„Rekonstrukce staničních kolejí a výhybek v ŽST Strakonice“

Dodatečné informace - Dodatek č. 17

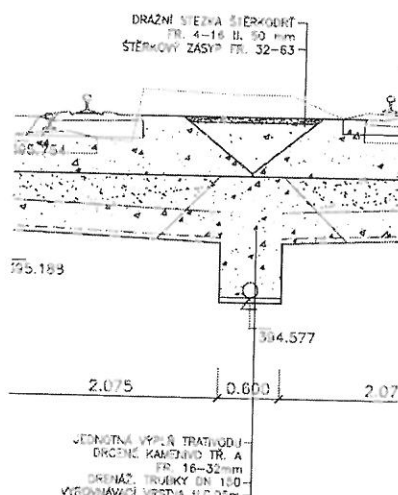
Trativody obecně – téměř ve všech řezech trativodů je nad trativodem kreslen přesyp z totožného materiálu, jako je výplň drenážní rýhy svým objemem mnohdy převyšující samotný zásyp drenáže. Domníváme se, že tento přesyp nemůže být dle metodiky tvorby položek zahrnut (agregován) do položky trativodů a měl by být projektantem spočítán a vyčíslen v samostatných položkách.

Opraví zadavatel výkaz výměr a doplní položku pro přesyp drenáže?

- ad 6) Opraveno – viz „SO102 _Soupis prací_20131004.xls“.
- ad 7) Opraveno – viz „SO102 _Soupis prací_20131004.xls“.
- ad 8) Opraveno – viz „SO102 _Soupis prací_20131004.xls“.
„Přesyp drenáží“ je započten v kubatuře sanační vrstvy.
- ad 9) a) Násyp pro GREEN TERRAMESH je započten v pol. 8.
b) Výkopy stupňů jsou v položkách 4 a 5 (viz technická specifikace).
c) Líc GREEN TERRAMESH je opatřen biotextilií, není třeba ohumusovávat.
d) Projekt neuvažuje s hydroosevem, předpokládá se se samovolným ozeleněním.
